Rapport de contrôle d'installations électriques à basse et à très basse tension

RÉF. 31/2026/64443/D01:1

DATE DU CONTRÔLE 20/04/2026 (10:20 - 10:50) **AGENT VISITEUR** Anthony Senni
ADRESSE DU CONTRÔLE Rue de Lumechon 44A - 7160 Chapelle-lez-Herlaimont **TYPE DE CONTRÔLE** Visite de contrôle (6.5.)

CONCLUSION : NON CONFORME

Schéma(s) unifilaire(s) de l'installation

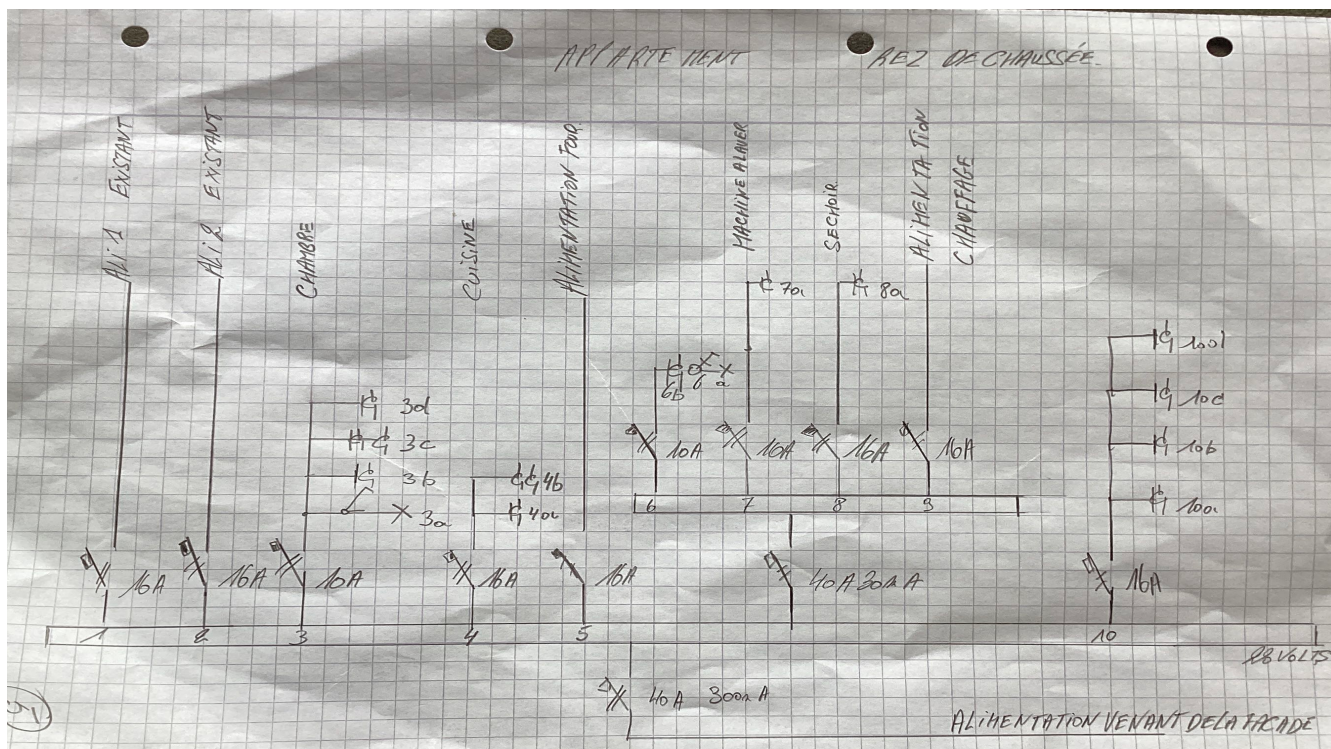
- Les schémas unifilaires et plans de position ne sont pas conformes. - 3.1.2.;6.4.6.;6.5.7.;9.1.2.
- N'est pas renseigné sur les schémas unifilaires et plans de position l'adresse de l'installation, les coordonnées du responsable des travaux et du propriétaire. Ces derniers devront signer et dater ces schémas. - 3.1.2.;6.4.6.;6.5.7.;9.1.2.

- Il n'y a pas/plus de porte au tableau. - 5.3.5.1.
- Les schémas unifilaires et plans de position ne correspondent pas à la réalité. - 3.1.2.;6.4.6.;6.5.7.;9.1.2.
